## ADDENDA #2

Nom du projet :                   Projet de pompe de puisard pour la chancellerie - Beijing  
Numéro du projet :               H-BEJIN-020.4.02  
Numéro de l'appel d'offre :     21-179584  
Date:                               22 Novembre 2021

### Modification à l'appel d'offre

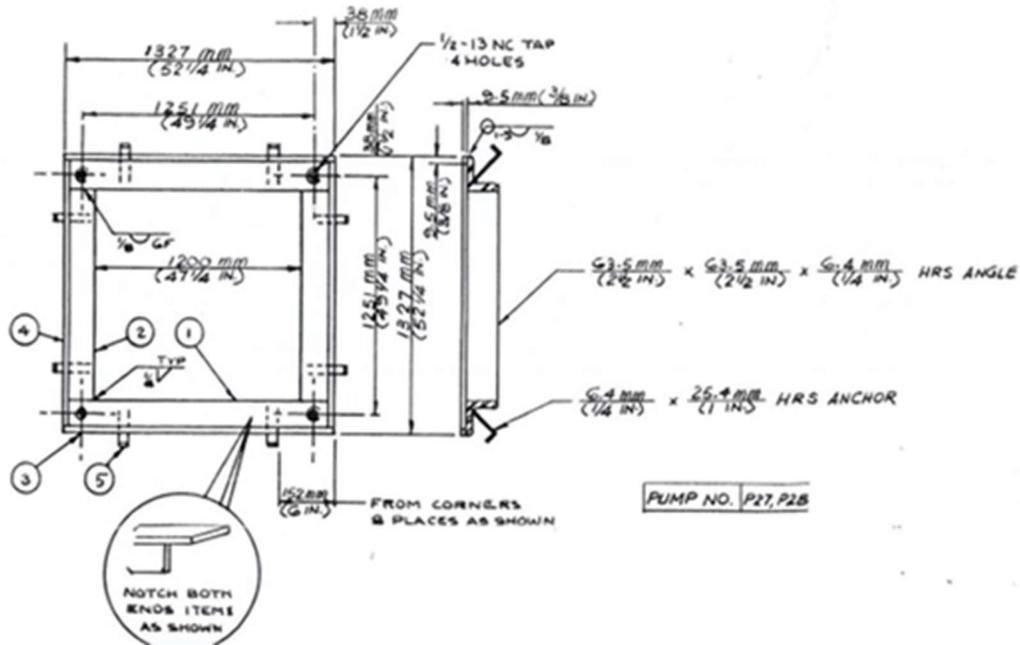
**2. Spécifications de rendement (Appendice B de l'Annexe 1)** est modifié comme suit :

**Paramètres de la pompe à eaux usées :**

Marque de pompe : Armstrong

Numéro de modèle : unité duplex série 5400

Taille de la pompe : 4E-3

Capacité USGPM : 151 (9,5 L/S)

PIEDS TÊTE : 59 (18 M)

Photos:

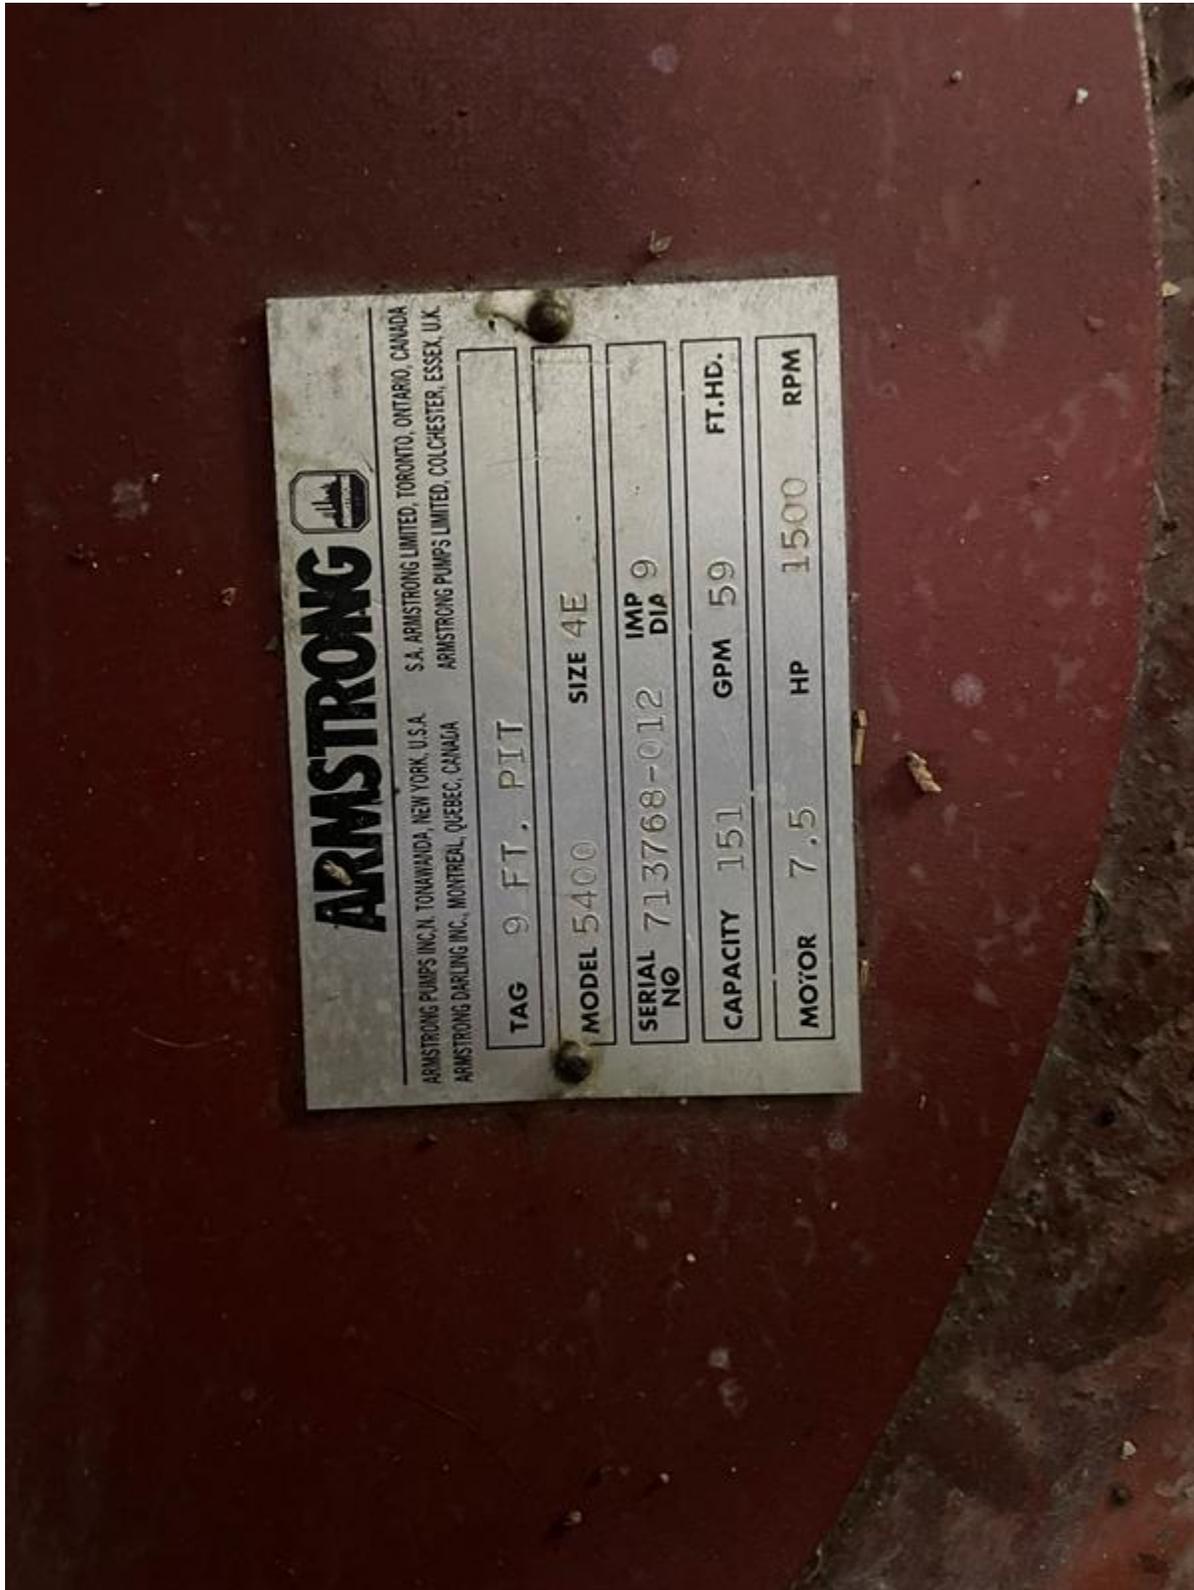
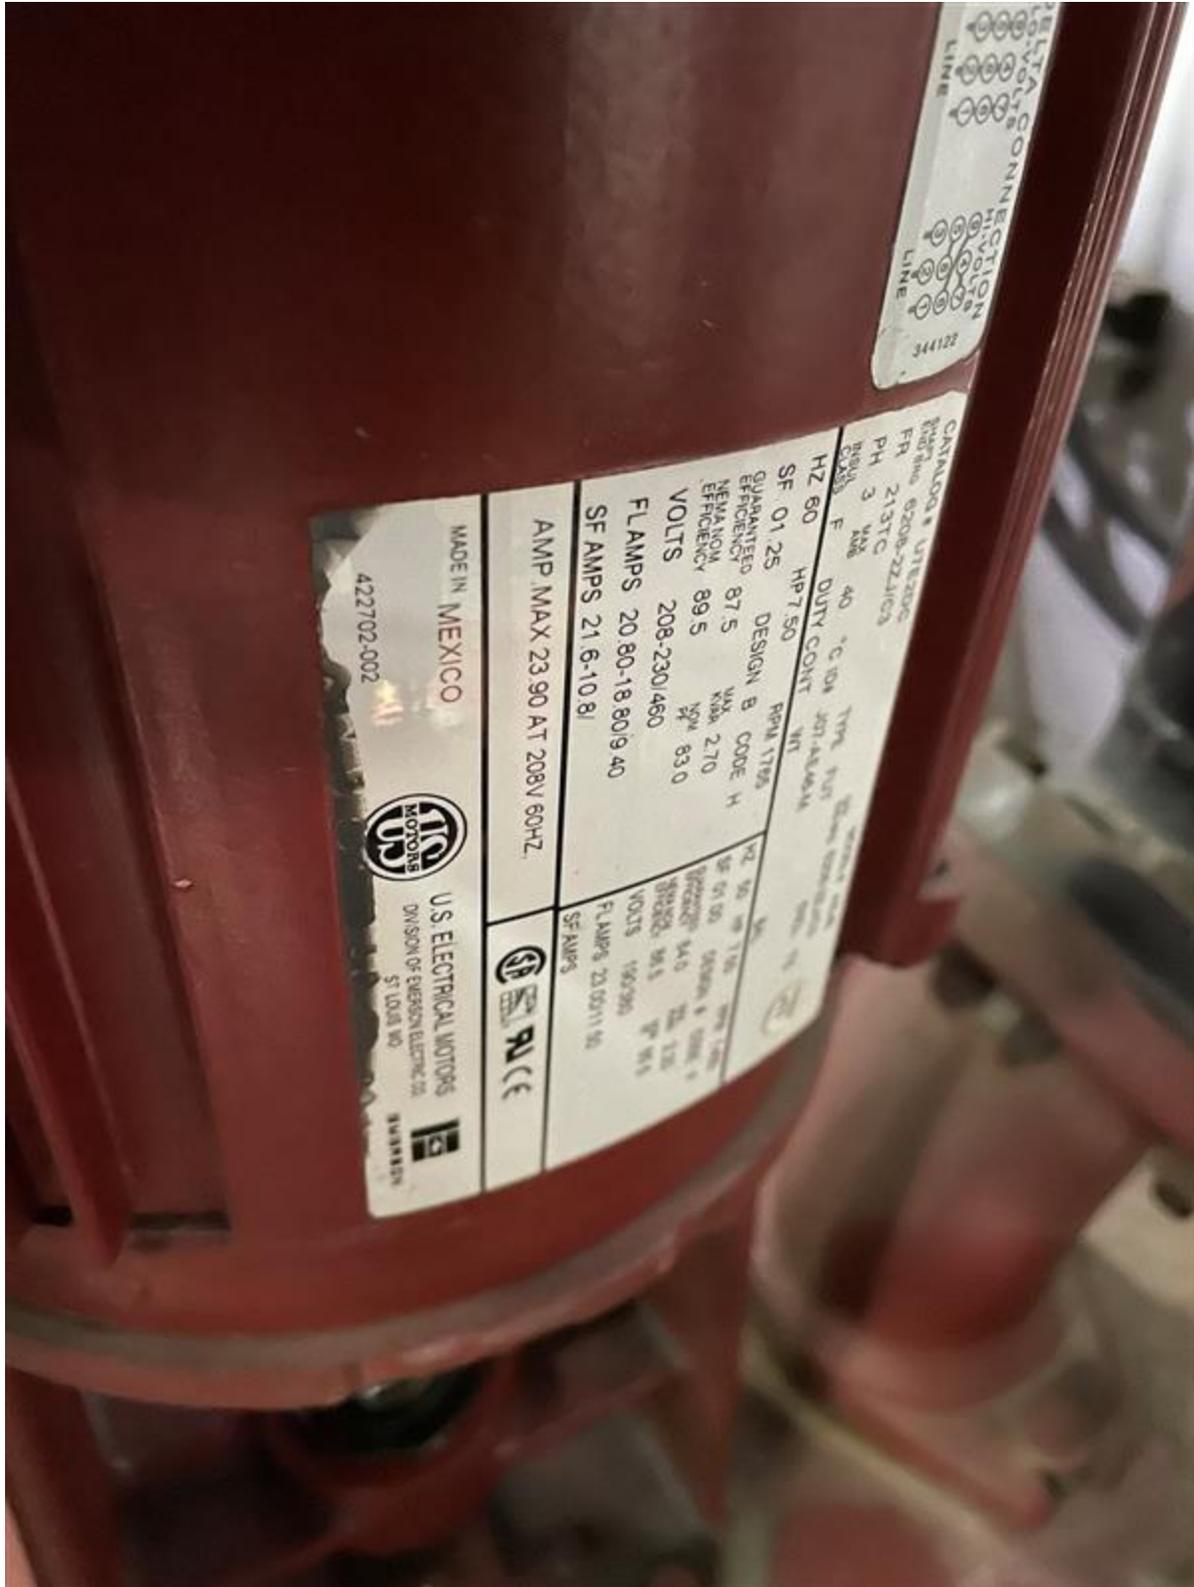
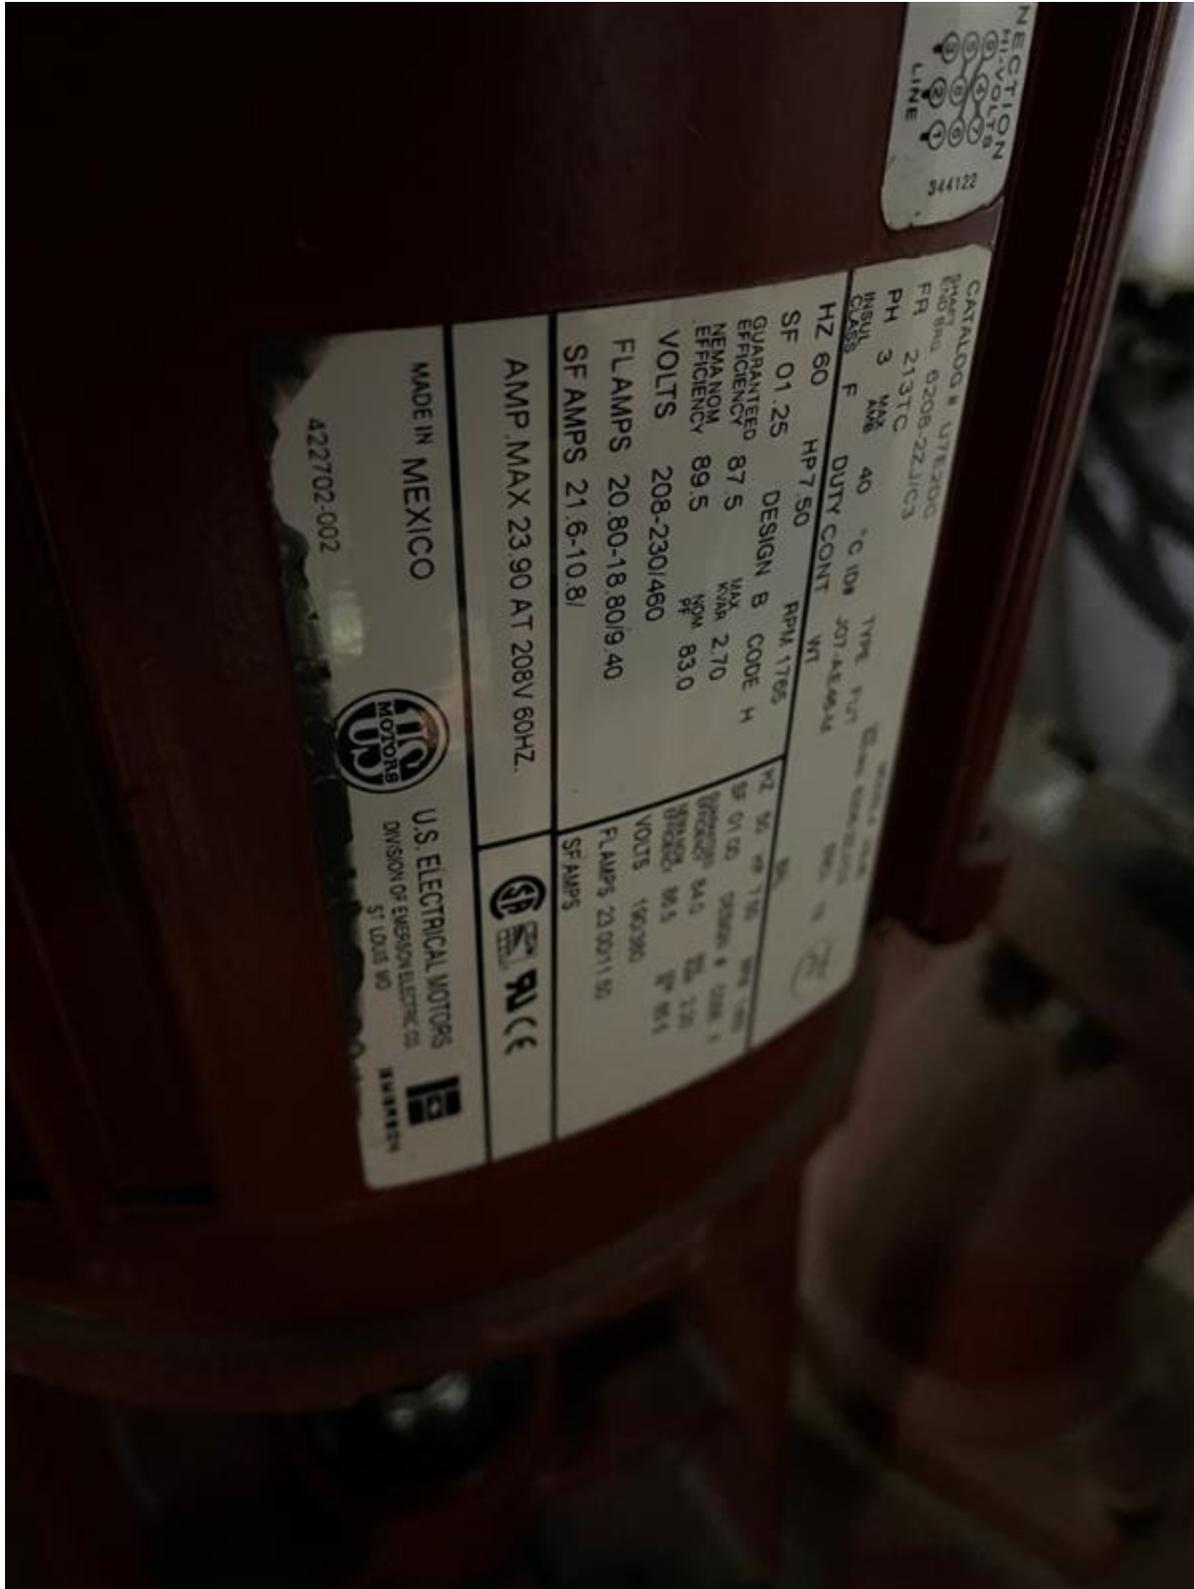
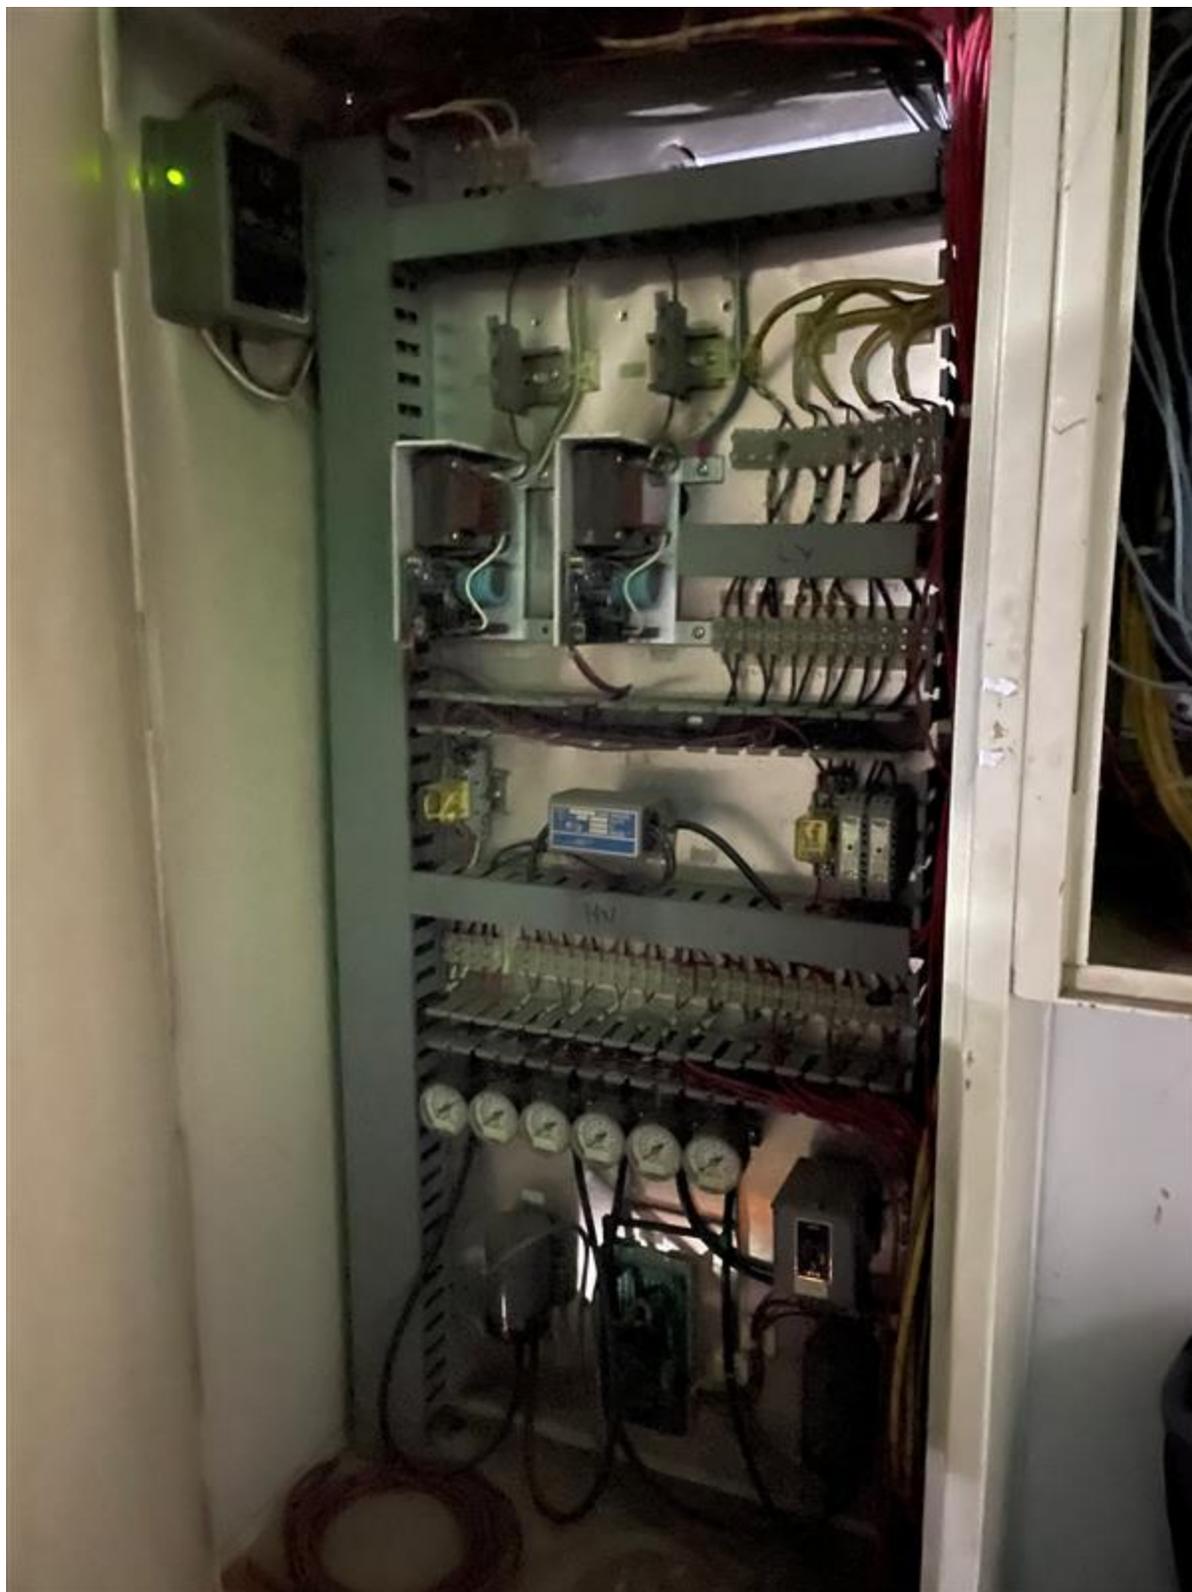
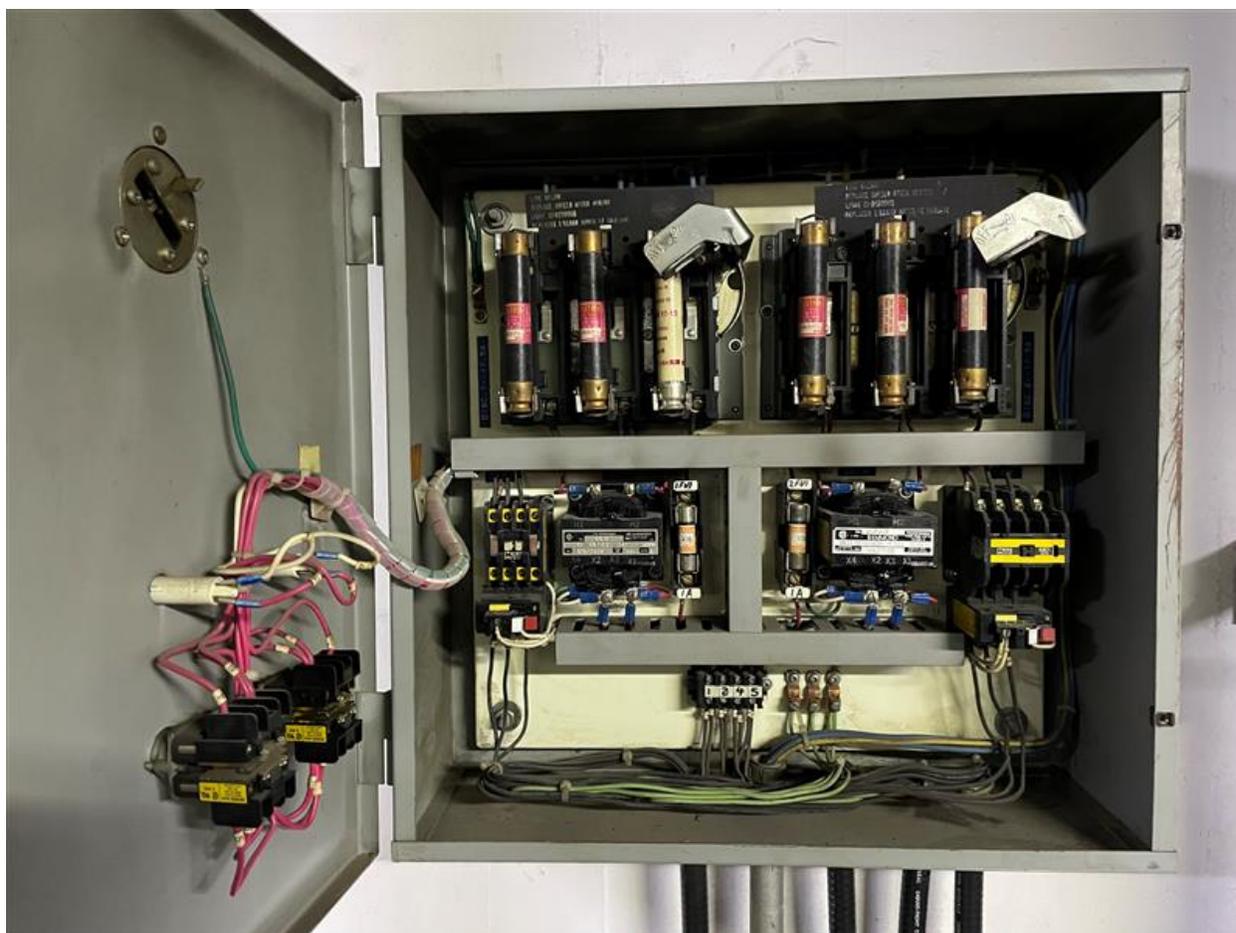
**Données de conception des égouts :**

Dimensions intérieures :

Longueur : 1200 mm

Largeur : 1200 mm

Profondeur : 3000 mm
